Le 14 MARS 2013

Nos réf : EE-690-12

Avis de l'autorité environnementale sur le projet de mise en conformité des voies couvertes de l'Ancre et des Blanchisseurs à Courbevoie (92)

Vue en plan des situations actuelle et de projet – Source : étude d'impact

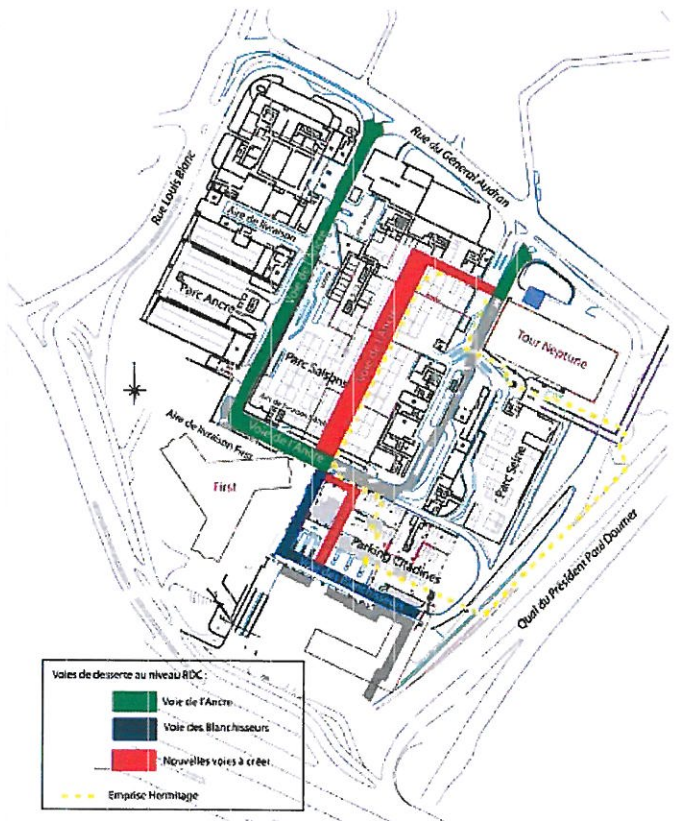
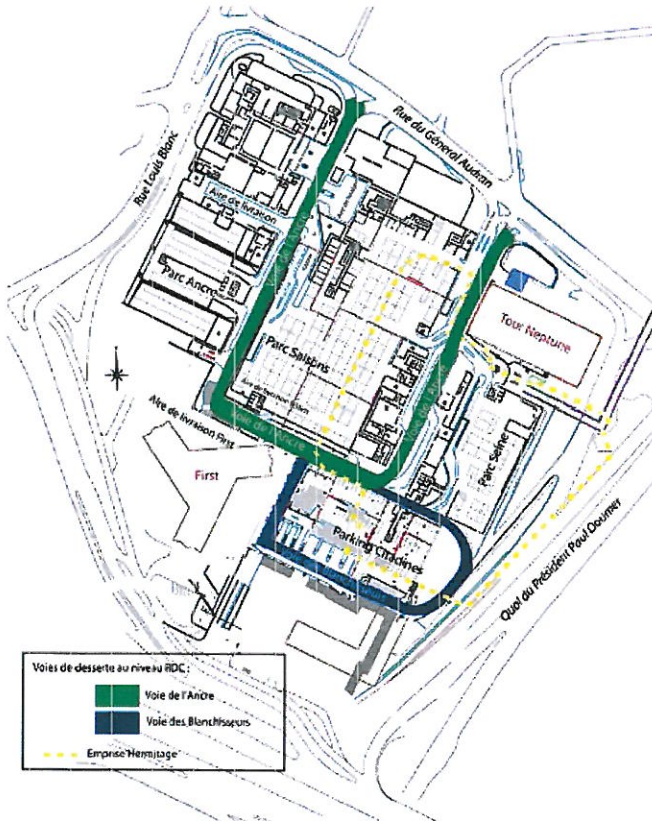
Les figures reportées ci-avant permettent de comprendre les modifications du tracé des voies en lien avec l'emprise du projet Hermitage. Les travaux d'amélioration et de mise en sécurité concernent notamment l'évacuation des personnes, le compartimentage par des rideaux coupe-feu, la lutte contre l'incendie avec une ventilation-désenfumage, l'accessibilité des personnes à mobilité réduite et la séparation des circulations par type d'usage. La circulation sera interdite aux poids-lourds d'un gabarit supérieur à 3,50 mètres et au transport de matières dangereuses. Les travaux sur les voies doivent durer 2 ans et s'inscrire dans la phase de libération des emprises nécessaire au projet Hermitage.
